SUPERINTENDENCIA DE INDUSTRIA Y COMERCIO	
RAD: 14-106827- -2	FECHA: 2014-08-21 13:52:40
DEP: 2020 DIRECCION DE NUEVAS CREACIONES	EVE: 1 REGISTRO/DEPOSITO/CONCESION/DEPOSITO
TRA: 3 PATENTES DE MODELO DE UTILIDAD	FOLIOS: 7
ACT: 519 PRESENTACION

Asunto: Radicación: 14-106827- -2
 Trámite: 3
 Evento: 1
 Actuación: 519
 Oficio: 10471
 Folios: 7

Título de la solicitud: “Mano articulada con alambres flexibles”. (Rad. No 14-106827-00000-0000. Fl. 1).

Figura 1 y 2, capturas de pantalla video D1

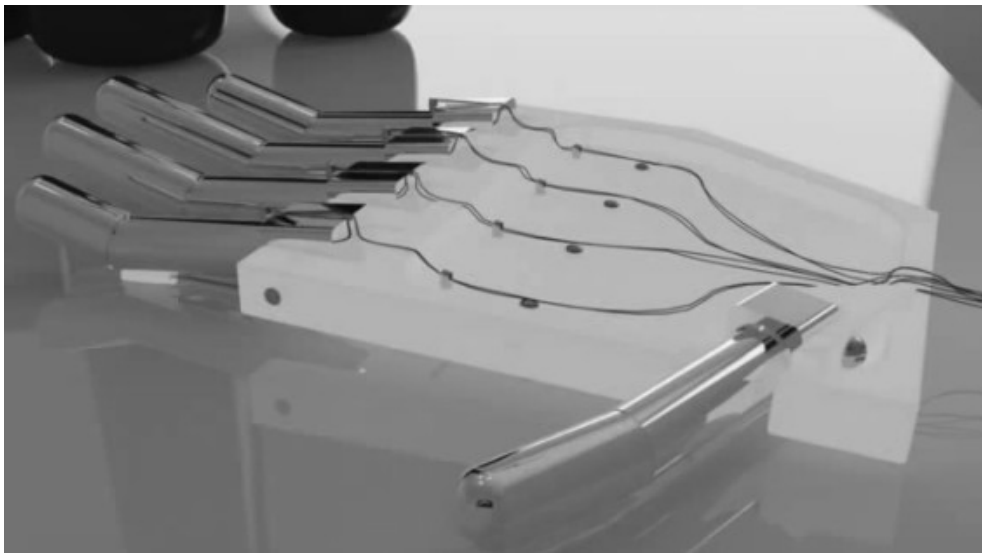
Características técnicas esenciales	D1 Video YouTube	D2 Página de internet
Mano articulada con alambres flexibles que comprende:	Mano articulada con alambres flexibles que comprende: (Video. Captura de video. Figs. 1 y 2)	Mano articulada con alambres flexibles que comprende. (Figs. 1 y 2)
Una pieza (1) compuesta por una palma (F) y cinco dedos, Pulgar (A), Índice (B), Corazón (C), Anular (D) y Meñique (E).	Una pieza compuesta por una palma y cinco dedos, Pulgar, Índice, Corazón, Anular y Meñique. (Video. Captura de video. Figs. 1 y 2)	Una pieza compuesta por una palma y cinco dedos, Pulgar, Índice, Corazón, Anular y Meñique. (Figs. 1 y 2)
Terminales de Alambre flexible.	Terminales de Alambre flexible. (Video. Captura de video. Figs. 1 y 2)	Terminales de Alambre flexible. (Figs. 1 y 2)

La reivindicación 1 no cumple el requisito de novedad (Art.16 D 486) de acuerdo a las observaciones anteriores.

Reivindicación 2: El dedo pulgar se mueve a través de los alambres flexibles ubicados entre la primera y segunda falange del pulgar, los alambres flexibles ubicados como flexores cortos del pulgar, y el alambre flexible dispuesto en la parte dorsal del dedo el cual permite su movimiento de extensión.(D1.Video. Captura de video. Figs. 1 y 2; D2. Fig. 1 y 2)

Las reivindicaciones dependientes 2 a 7 no mencionan alguna característica técnica

que haga nuevo el dispositivo reclamado de la reivindicación 1, por lo cual se considera que no son nuevas y no cumplen con el requisito de novedad (Art. 16 D 486).
